Opinia Nr 006603

z wyników przeprowadzonych oględzin - ekspertyzy urządzeń grzewczo-kominowych

w budynku przy ul. Armii Krajowej nr 33/3A w Dzielnicy

B.O.K. Stawy Zdrój

# SZKIC ORIENTACYJNY

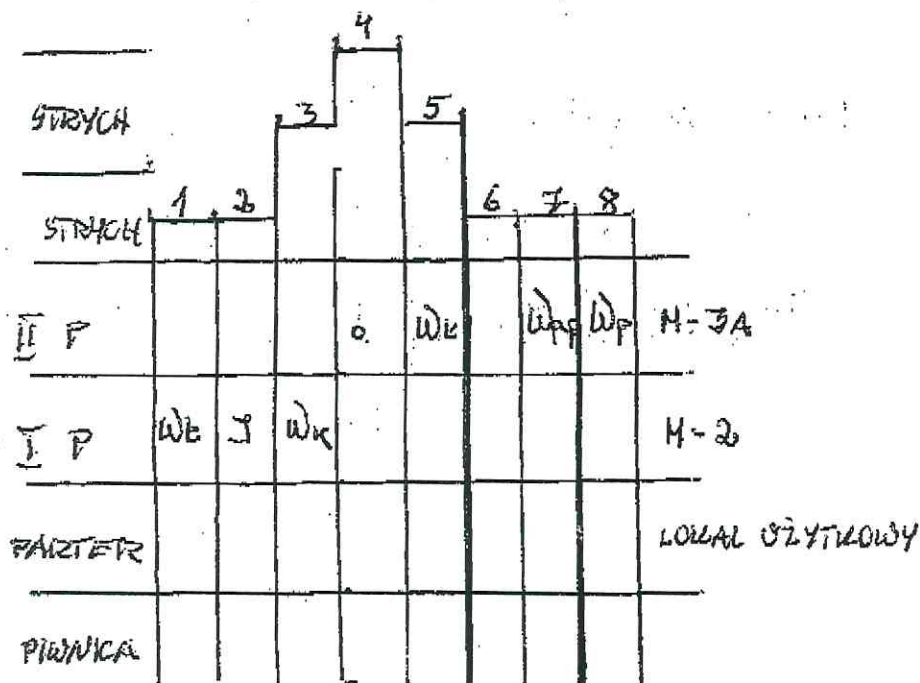
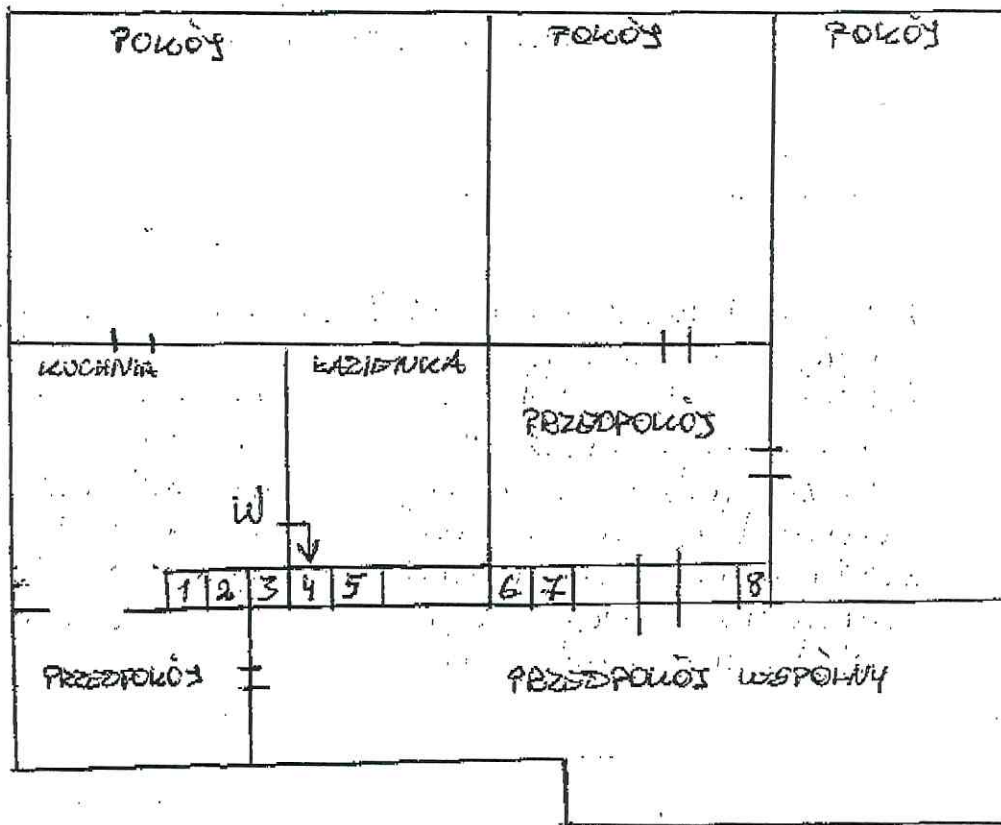
1. Przewód kominowy nr. 4 można przesuwać do podłączenia wentylacji kuchni
2. Istniejąca wentylacja łazienki prawidłowo podłączona do przewodu nr. 5, który należy wypuścić na dach zgodnie z obowiązującymi przepisami (obecnie przewód umieszczony kończy się w części słupku)
3. Dla prawidłowego funkcjonowania urządzeń kominowych zapewnić należy napływ powietrza z zewnątrz poprzez urządzenie nawiewne

Inne uwagi: wentylacje w łazience pokoju i przedpokoju zlikwidować

PRZEWODY NUDOWAŁE  
NR 1,2,3,5,6,7,8 KOLEJĄ  
SIEŻ W OZESCU STRYCHU
